Nábřeží řeky Svratky - Realizace protipovodňových opatření
města Brna – etapy VII a VIII (ORG 5344)

ZMĚNOVÝ LIST

ZL 89

- Výměna podloží – Heršpický most

Statická zatěžovací zkouška dle ČSN 72 1006, Příloha A Statická zatěžovací zkouška pro pozemní komunikace

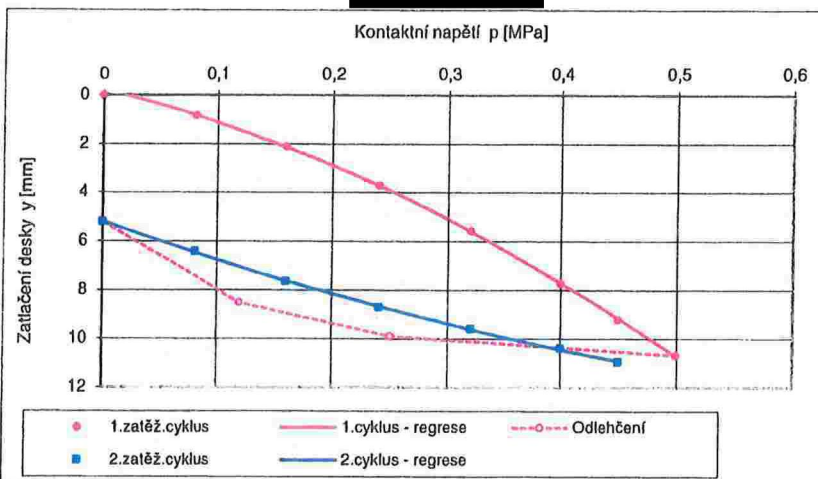
- Z výsledku statické zatěžovací zkoušky vyplývá, že únosnost je nedostatečná i přes dostatečné zhutnění (což ukazuje nízká hodnota poměru $E_{\text{def},2}/E_{\text{def},1}$).

- Je zřejmé, že stávající zemina v aktivní zóně je rozbředlá a voda do této vrstvy bude vzhledem k těsné blízkosti vodní hladiny i nadále pronikat.
- Navržená úprava vápněním je proto neúčinná.

- Proto doporučuji stávající zeminu vyměnit v mocnosti 500 mm a nahradit ji hrubozrnným materiálem - drcené kamenivo nebo recyklát.
- Aby bylo splněno filtrační kritérium a nedocházelo k zatlačení kamenů do měkkého podkladu, je nutné na paraplán položit separační geotextilii.

- Únosnost následně ověřit opakovanou SZZ.
- I kdyby po výměně těsně nebylo dosaženo požadovaných $E_{\text{def},2} \geq 45 \text{ MPa}$, tak při dosažení nízkého poměru $E_{\text{def},2}/E_{\text{def},1} < 2,0$ bude pro zatížení provozem cyklostezky únosnost dostatečná.

VÝMĚNA PODLOŽÍ - STRATECKÝ (HERBICKÝ) MOST - LEVÝ BŘEH

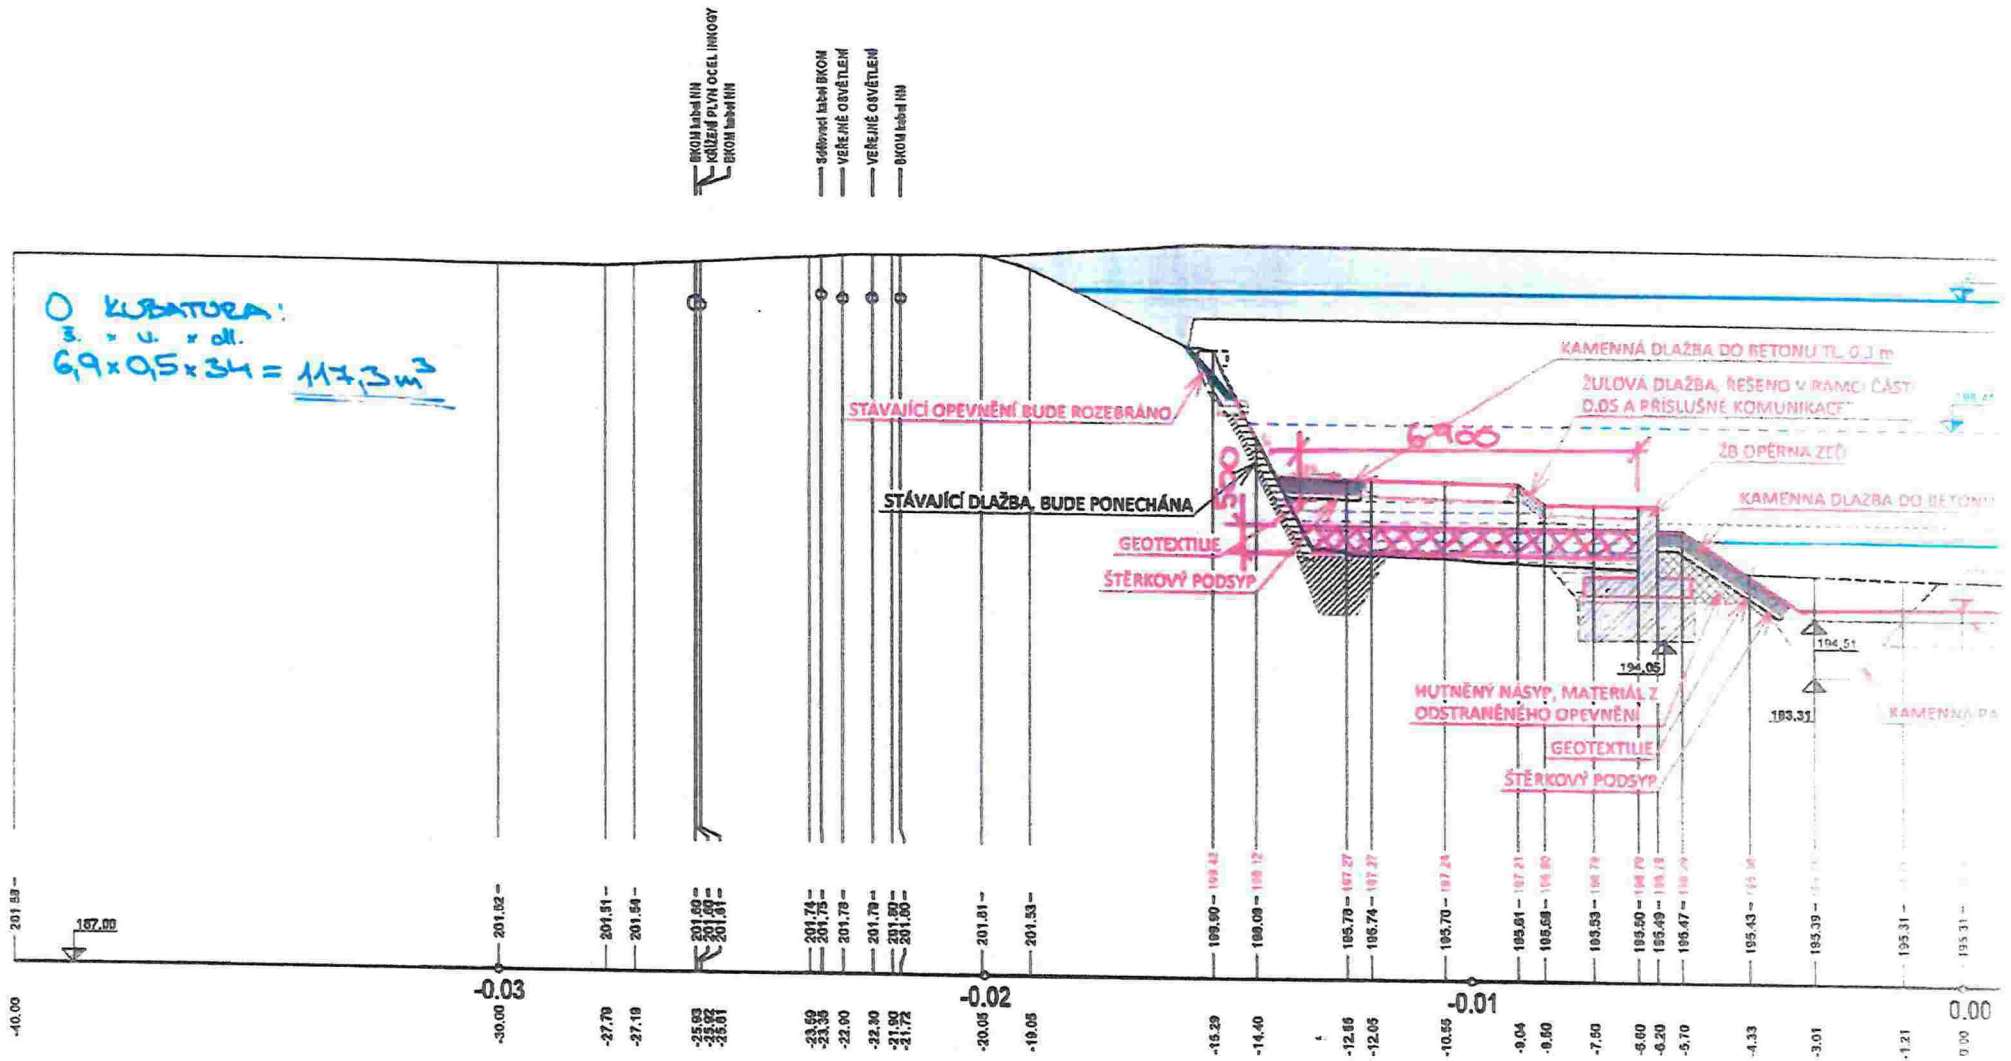
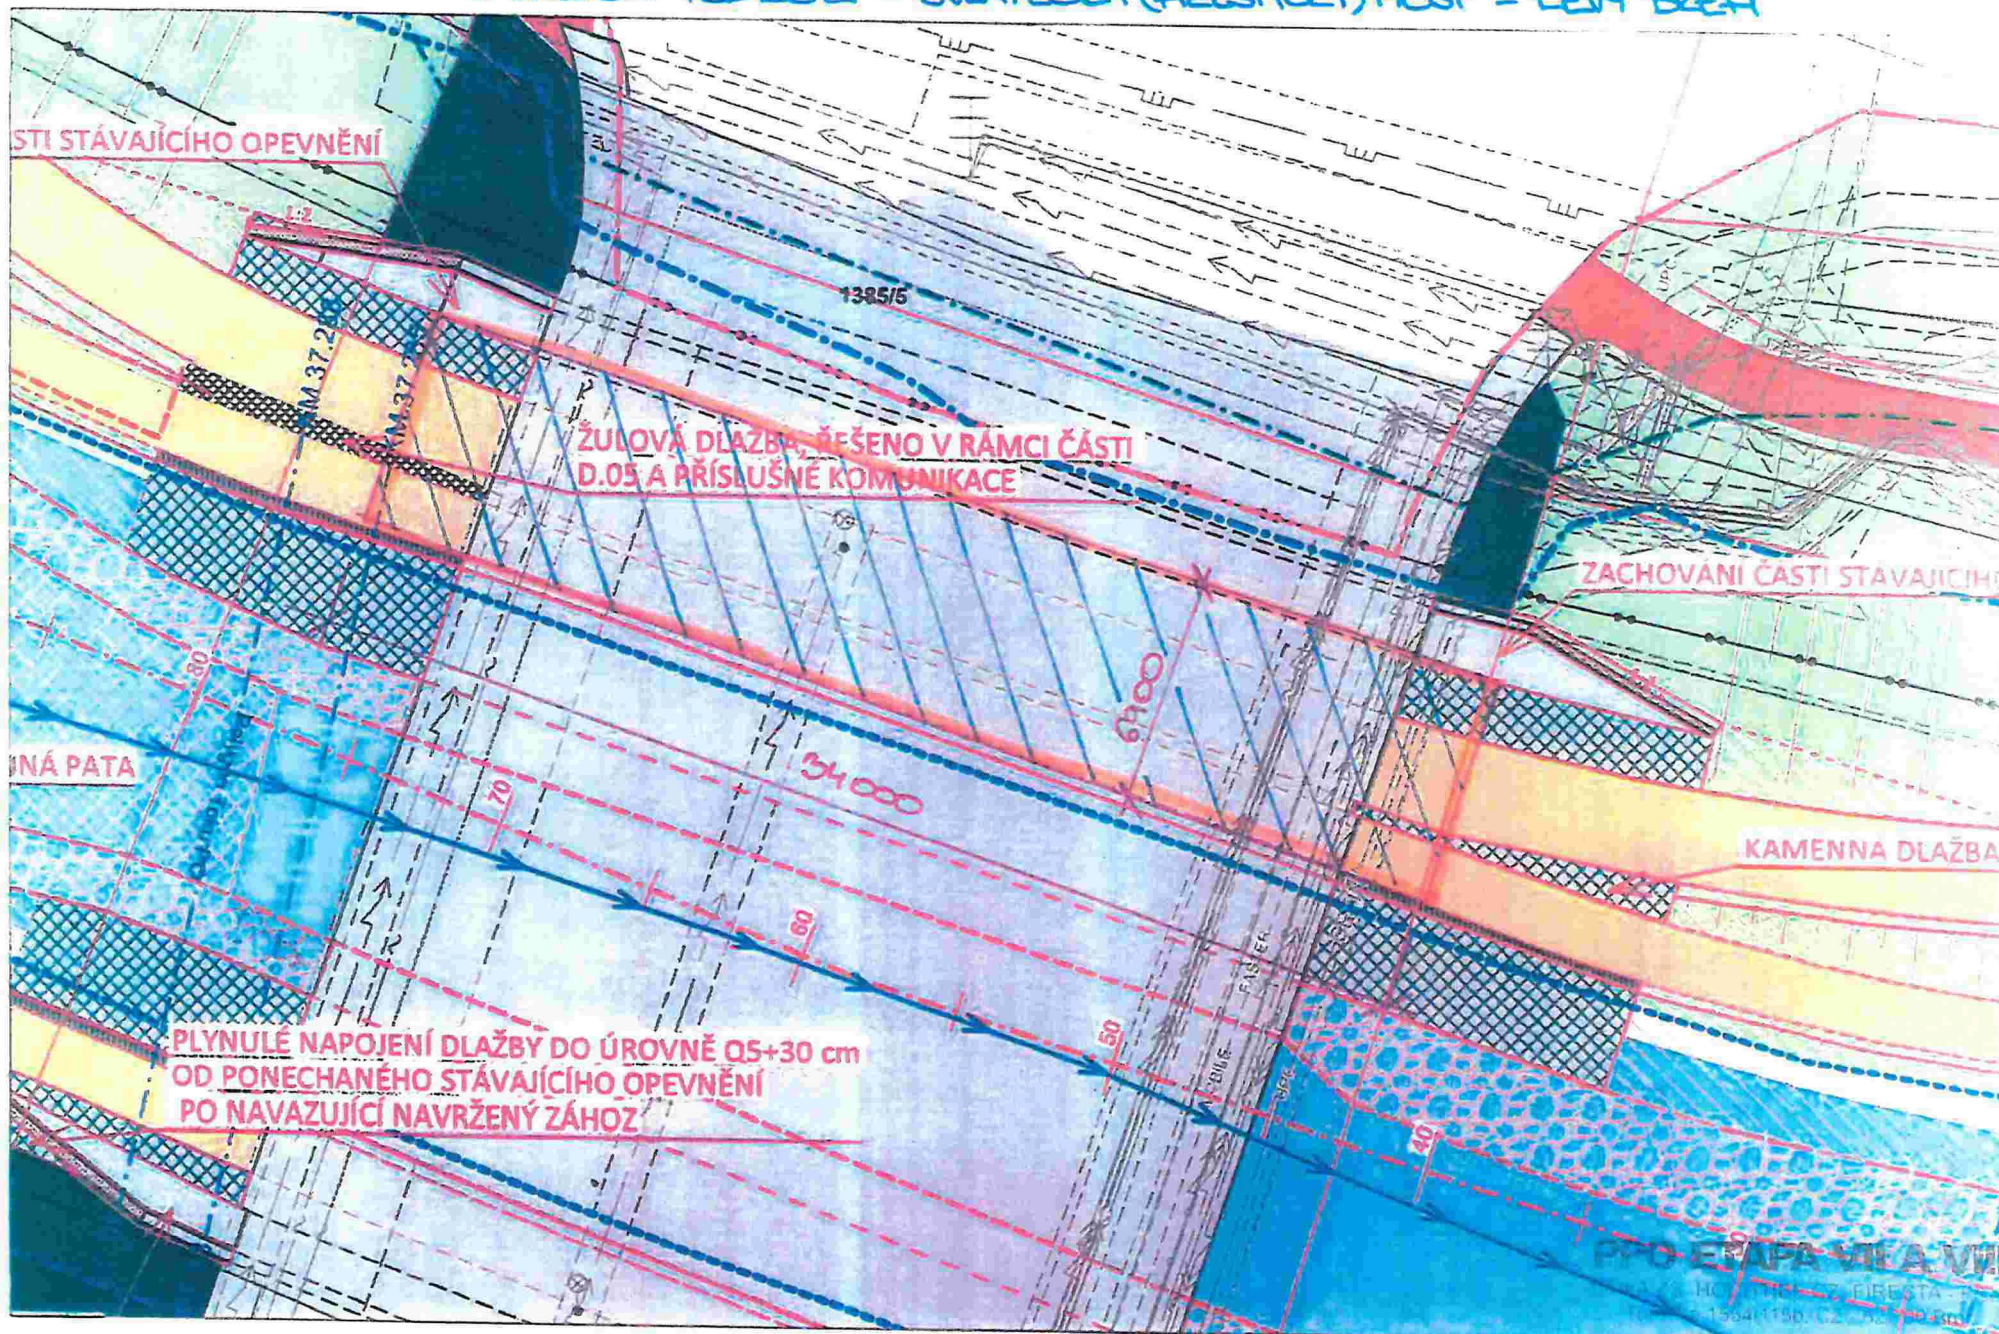
Z výsledku statické zatěžovací zkoušky vyplývá, že únosnost je nedostatečná i přes dostatečné zhutnění. Je zřejmé, že stávající zemina v aktivní zóně je rozbředlá a voda do této vrstvy bude vzhledem k těsné blízkosti vodní hladiny i nadále pronikat. Navržená úprava vápněním je proto neúčinná.

Proto stávající zeminu vyměnit v mocnosti 500 mm a nahradit ji hrubozrnných materiálem - drcené kamenivo nebo recyklát. Aby bylo splněno filtrační kritérium a nedocházelo k zatlačení kamenů do měkkého podkladu, je nutné na paraplán položit separační geotextilii.
